塵芥車のリコールについて

平成23年10月14日

平成23年10月14日、富士重工業株式会社より、国土交通省に塵芥収集車フジマイティ어의リコールを届け出いたしました。

基準不適合発生箇所

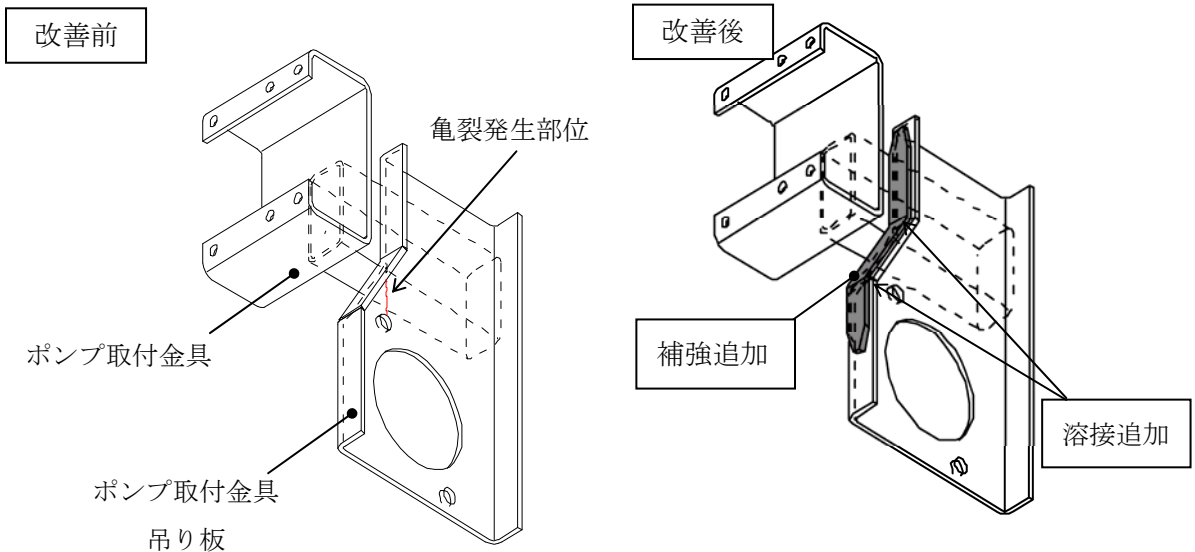
塵芥車に改造した車両のうち、オプション設定のプランジヤ式油圧ポンプを装着した車両において、油圧ポンプ取付金具の強度が不足しているため、当該金具の一部に亀裂が生じるものがある。そのため、そのままの状態で使用を続けると、最悪の場合、亀裂が進行し、当該金具が破断し、油圧ポンプが落下するおそれがある。

全車両、当該金具を点検し、亀裂のあるものは溶接補修を行う。
また、当該金具に補強板を追加する。

確認、改善をしたポンプ取付金具とシャンプレームを締結する前端ボルト・ナットの端面に白色のマーキングをする。
